Сто пятьдесят четвертая сессия

**Соглашение 1958 года – Рассмотрение проектов
поправок к действующим правилам,
предложенных GRPE**

Предложение по дополнению 2 к поправкам серии 06 к Правилам № 83 (выбросы загрязняющих веществ транспортными средствами категорий M₁ и N₁)

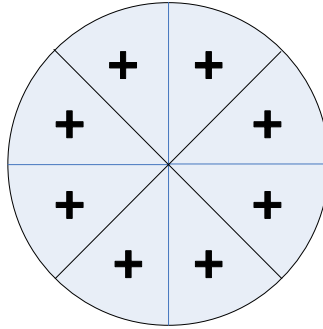
Приложение 4, пункт 6.1.3 изменить следующим образом:

- а) Для воздуходувок с прямоугольными выпускными отверстиями – точки расположены в центре каждого прямоугольника, разделяющего все выпускное отверстие воздуходувки на девять секторов (причем как по горизонтали, так и по вертикали это выпускное отверстие делят на три равные части). В центральной зоне измерение не проводят (как показано на схеме ниже).

- б) Для воздуходувок с круглыми выпускными отверстиями – выпускное отверстие делят на восемь равных секторов вертикальными, горизонтальными и наклоненными под углом 45° линиями. Измерительные точки располагают на пересечениях биссектрис каждого из секторов ($22,5^\circ$) с окружностью радиусом в две трети радиуса выпускного отверстия (как показано на схеме ниже).

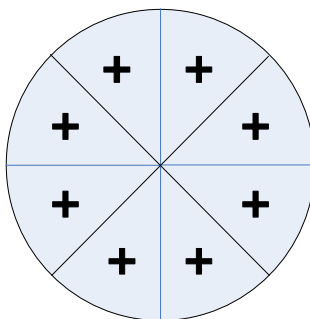
Приложение 4а, пункт 3.4.2 изменить следующим образом:

- b) Для воздуходувок с круглыми выпускными отверстиями – выпускное отверстие делят на восемь равных секторов вертикальными, горизонтальными и наклоненными под углом 45° линиями. Измерительные точки располагают на пересечениях биссектрис каждого из секторов ($22,5^\circ$) с окружностью радиусом в две трети радиуса выпускного отверстия (как показано на схеме ниже).
